FESTSTELLUNGSENTWURF

Unterlage / Blatt-Nr.: 5/7 T
 Lageplan
 Bau-km 6+000 bis Bau-km 7+000
 Maßstab: 1: 1000

**Bundesstraße B12: Kempten (A 7) - AS Jengen/Kaufbeuren (A 96)
 Erweiterung auf 4 Fahrstreifen
 Planungsabschnitt 6
 Untergermaringen - Buchloe (A 96)
 Bau-km 0+000 bis 10+200**

1. Tektur
 Staatliches Bauamt Kempten
 München-Nupser, Bauinspektor
 Kempten, 20.01.2022

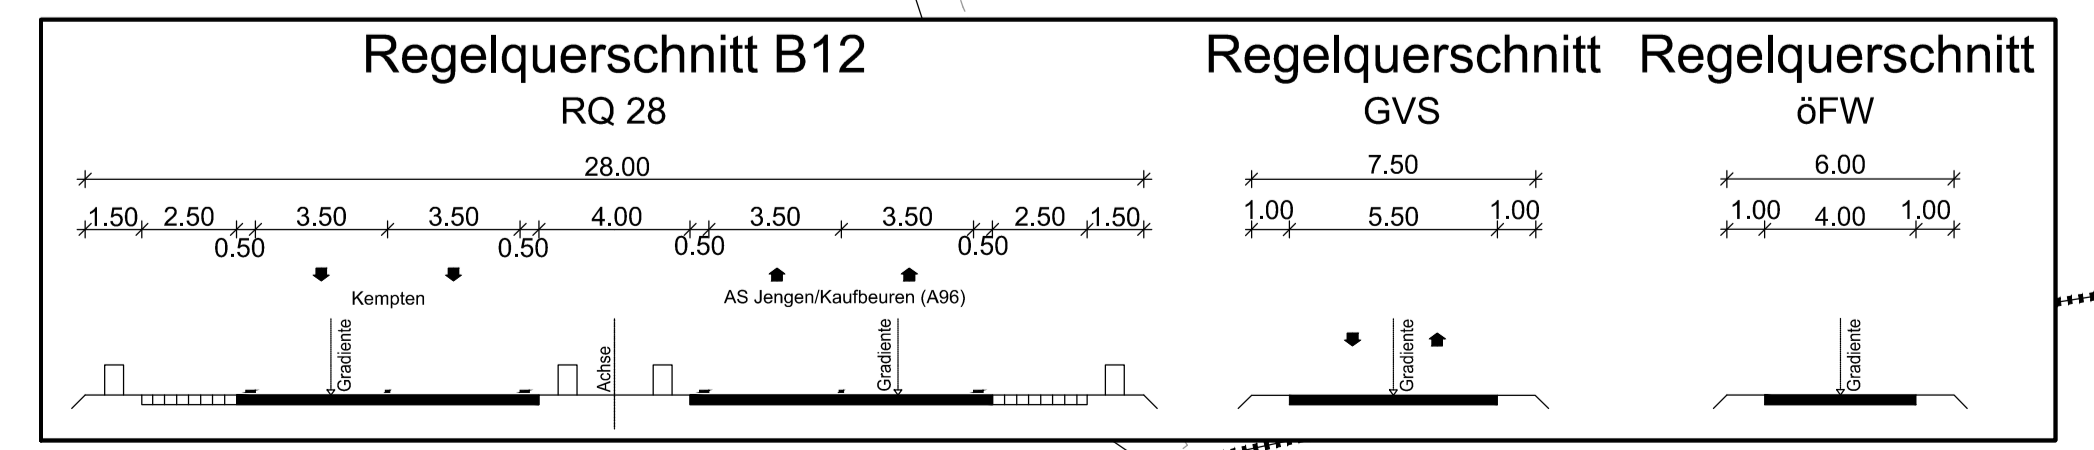
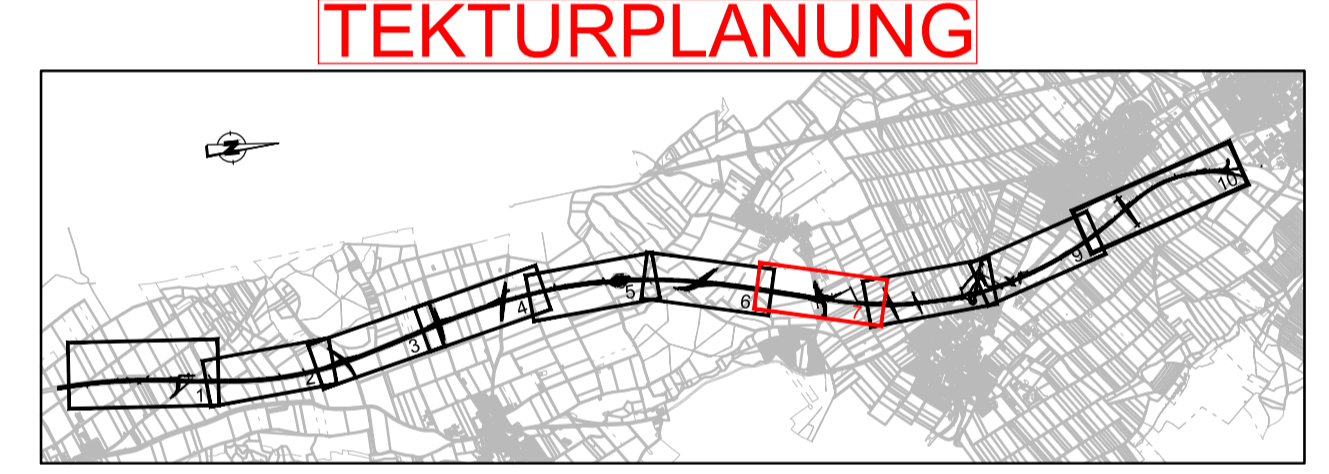
1	1. Tektur vom 20.01.2022; Zuwegung Sickerbecken Weinhausen, Entwässerung B12 ergänzt	Januar 2022	wac
Nr.	Art der Änderung	Datum	Zeichen
